**Réponses du Transporteur et du Distributeur
à la demande de renseignements numéro 2
de la Régie de l'énergie
(la « Régie »)**

**DEMANDE DE RENSEIGNEMENTS N^o 2 DE LA RÉGIE DE L'ÉNERGIE (LA RÉGIE) À
HYDRO-QUÉBEC DANS SES ACTIVITÉS DE TRANSPORT D'ÉLECTRICITÉ (LE TRANSPORTEUR)
ET DE DISTRIBUTION D'ÉLECTRICITÉ (LE DISTRIBUTEUR),
RELATIVE AU POSTE LE CORBUSIER**

**Tableau 2
Prévision de la charge pour la période 2018-2033**

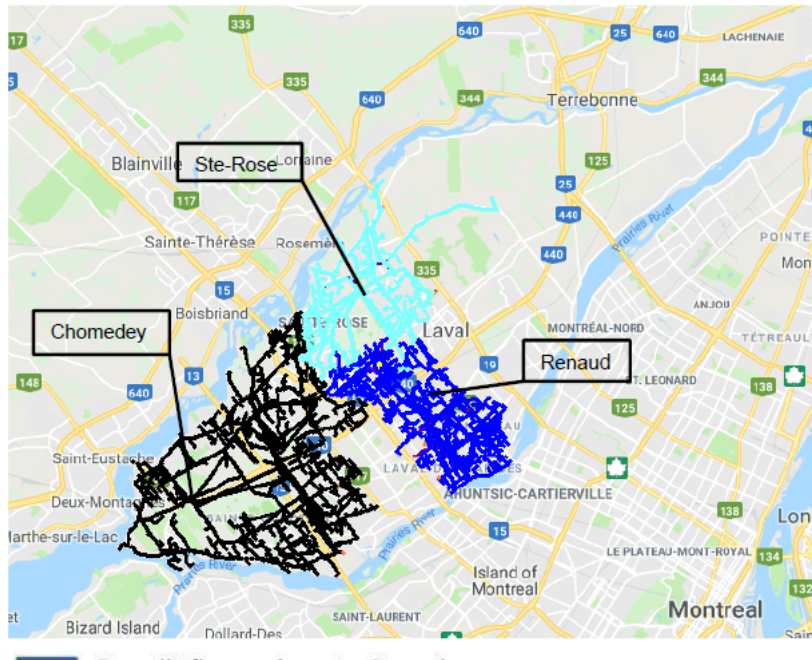
- (i) Le Distributeur présente au tableau 2, pour la période 2018-2033, la prévision de la charge pour les postes satellites de Sainte-Rose, de Chomedey et Renaud.

1.1 Veuillez fournir les informations concernant les postes Landry, Plouffe et St-François sous le même format que celui utilisé pour la référence (i).
